改善箇所説明図

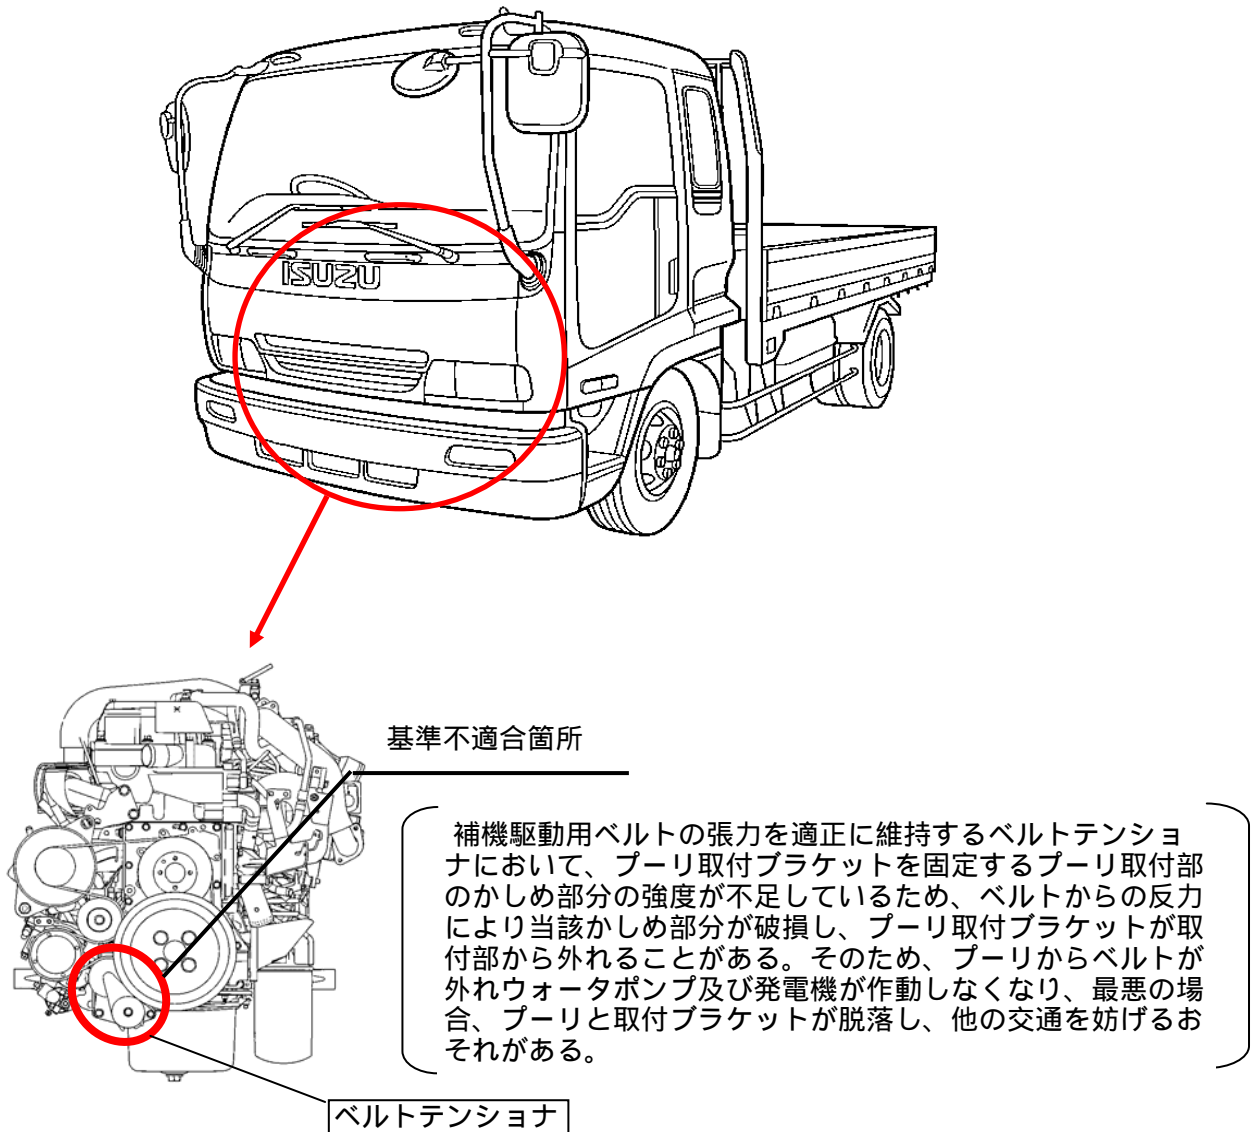
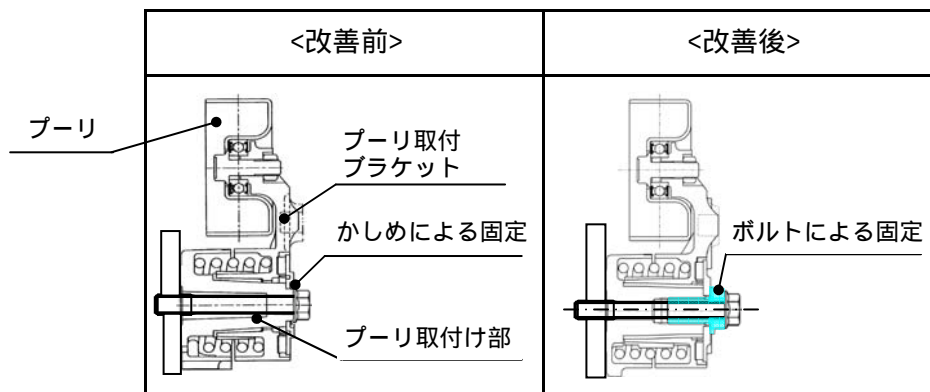
改善の内容：全車両、ベルトテンショナを対策品と交換すると共に補機駆動用ベルトを新品と交換する。

識別：エンジン上部騒音カバー左側に白色ペイントを塗布する。
